RZP.271.2.05.04.2014

Wykonawcy uczestniczący w postępowaniu przetargowym na: „Budowę ulicy Willowej wraz z kanalizacją deszczową oraz budowa kanalizacji deszczowej w ul. Cichej, ul. Krasickiego i dz. nr ewid. 31/40 w miejscowości Nowa Iwiczna”.

Gmina Lesznowola - Zamawiający informuje, iż w w/w postępowaniu przetargowym w dniu 08.07.2014r. wpłynęły zapytania ofertowe następującej treści:

100 m³ - DN 3000

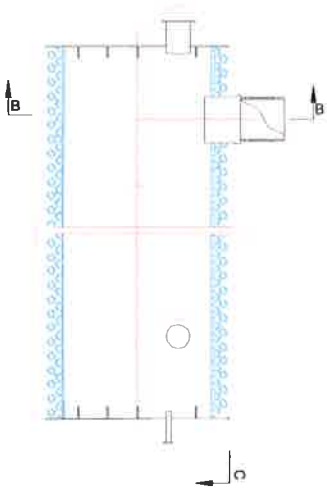
W projekcie budowlanym kanalizacji deszczowej opisano zbiorniki retencyjne z PE, natomiast w przedmiarze robót zbiorniki stalowe – jaki materiał zbiorników należy ostatecznie przyjąć do wyceny oferty?

W projekcie budowlanym na profilu odpływ ze zbiornika retencyjnego ma średnicę DN 100mm, natomiast na rysunku szczegółowym DN 500mm – jaką średnicę odpływu należy przyjąć do wyceny?

Prosimy o potwierdzenie rozwiązania polegającego na montażu wlotów i wylotów ze zbiorników deszczowych w górnej ich części – rozwiązanie takie ogranicza pojemność retencyjną, chyba, że wody deszczowe będą z nich wypompowywane – jeżeli tak, to tak jak w pytaniu nr 5: prosimy o podanie parametrów przepompowni (pomp).

Brak jest szczegółu połączenia dwóch zbiorników retencyjnych – na jakiej głębokości i jakim rurociągiem należy połączyć te zbiorniki?

Zbiornik retencyjny ma być z PE zgodnie z załącznikiem graficznym do pisma. Parametrem wiążącym jest pojemność zbiorników, które z uwagi na uzyskane pozwolenia wodnoprawne nie mogą ulec zmianie. Długości i szerokości są wielkością zmienną, zależnie od wybranego przez wykonawcę producenta zbiorników retencyjnych.

Odpływ ze zbiornika proszę przyjąć Dz. 110mm

Usytuowanie odpływów zgodnie z rysunkiem.

Zbiorniki połączyć poprzez spawanie króciaków.
